Onderwerp	Verslag rondwandeling Vestingwallen Tholen.
Datum	24 september 2013
Registratienummer	13.62754
Opgesteld door	J.M. Krijger
Aanwezigen	Namens buurtgroep Oudeveste.nl: Mevr. B.Janssen, mevr. M. Dijke en dhr. P. Kroes. Namens Klankbordgroep Vestingwallen: dhr. E. Raas (voorzitter Natuurvereniging Tholen) en dhr. W. Blaas (Heemkundekring Stad en Lande van Tholen). Dhr. Craushaubt (bewoner Bosstraat). Dhr. Huiskamp (molenaar Molen de Hoop) Namens Gemeente Tholen: Wethouder Oudesluijs, Wethouder Van Dis en ambtenaren B. Otten en J. Krijger.
Kopieën naar	Klankbordgroepleden: dhr. W. Blaas, dhr. J. van Gorsel, dhr. J. Loos, dhr. E. Raas, dhr. K. Mens, dhr. P. Quist, dhr. J.P. Verkamman, dhr. J.P.B. Zuurdeeg.

Bestaande situatie met in rood aangegeven de te verwijderen bomen

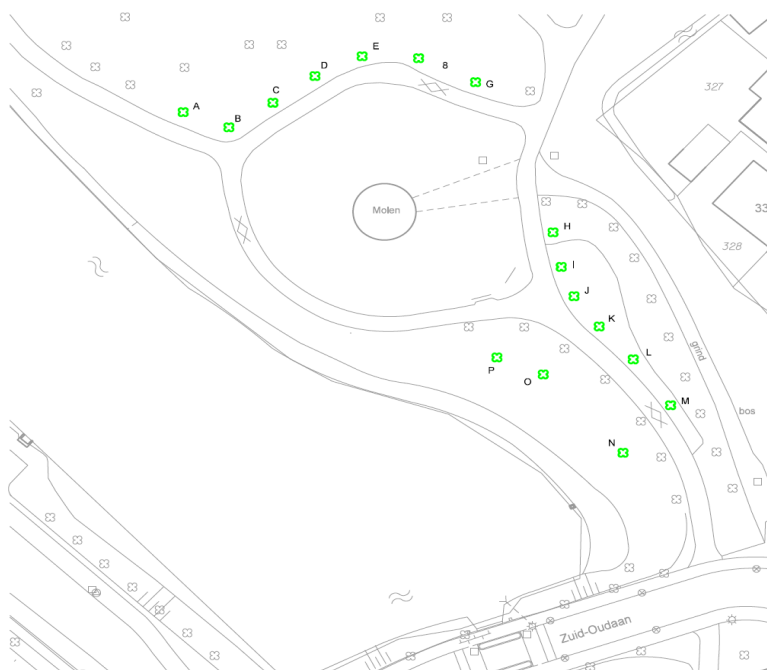
Molenaar dhr. O. Huiskamp vraagt al vele jaren aandacht voor de hoge bomen rond de molen die het zicht op de molen belemmeren, maar vooral het kunnen laten draaien van de molen bemoeilijken. De heer Huiskamp licht toe dat de bomen deels wind wegnemen waardoor er ongelijke krachten op het molenkruis komen. Dit kan uiteindelijk tot schade leiden aan de gietijzeren molenas. Daarnaast wordt de molen door de schaduwwerking snel groen, waardoor hij recent weer moest worden geschilderd (door het verwijderen van bomen kan een wellicht een besparing bereikt worden op de schilderkosten). Het is wenselijk om tot een plan te komen voor gefaseerde omvorming van het bomenbestand rond de molen. Het verbeteren van de molenbiotoop maakt onderdeel uit van het totaalontwerp. De buurtgroep Oudeveste.nl geeft aan dit onderdeel uit het plan te kunnen ondersteunen omdat er veel inwoners aan hen hebben aangegeven dat de molenbiotoop verbeterd zou moeten worden.

We bespreken hoe een eerste fase er concreet zou kunnen uitzien. De heer Huiskamp geeft aan welke bomen er direct voor problemen zorgen. Hij geeft aan dat hij kan begrijpen dat de transitie gefaseerd zal plaatsvinden om kaalslag te voorkomen, maar hij benadrukt dat het niet bij een eerste fase moet blijven, maar dat er een vervolg aan gegeven moet worden als de herplant van de eerste fase voldoende groot is.

te rooien bomen i/vm herstel molenbiotoop (1ste fase)	
1	Fraxinus excelsior 'Westhof's Glory'	ø 65 cm.
2	Fraxinus excelsior 'Westhof's Glory'	ø 46 cm.
3	Fraxinus excelsior 'Westhof's Glory'	ø 32 cm.
4	Tilia x europaea	ø 62 cm.
5	Tilia x europaea	ø 47 cm.
6	Fraxinus excelsior 'Westhof's Glory'	ø 42 cm.
7	Fraxinus excelsior 'Westhof's Glory'	ø 38 cm.
8	Tilia x europaea	ø 39 cm.
9	Fraxinus excelsior 'Westhof's Glory'	ø 45 cm.
10	Fraxinus excelsior 'Westhof's Glory'	ø 55 cm.
11	Tilia x europaea	ø 62 cm.
12	Tilia x europaea	ø 42 cm.
13	Tilia x europaea	ø 60 cm.
14	Tilia x europaea	ø 44 cm.
15	Quercus robur	ø 57 cm.
16	Quercus robur	ø 60 cm.
17	Quercus robur	ø 40 cm.
18	Fraxinus ornus	ø 50 cm.
19	Fraxinus ornus	ø 46 cm.

herplantmogelijkheden (passend binnen visie/ontwerp vestingwallen) herstel park in Engelse Landschapstijl	
A		
B		
C		
D		
E	16 bomen herplanten	
F		
G	soort nader te bepalen	
H		
I	uiteindelijke hoogte van deze bomen	
J		
K	mag maximaal stellinghoogte bedragen	
L		
M		
N		
O		
P
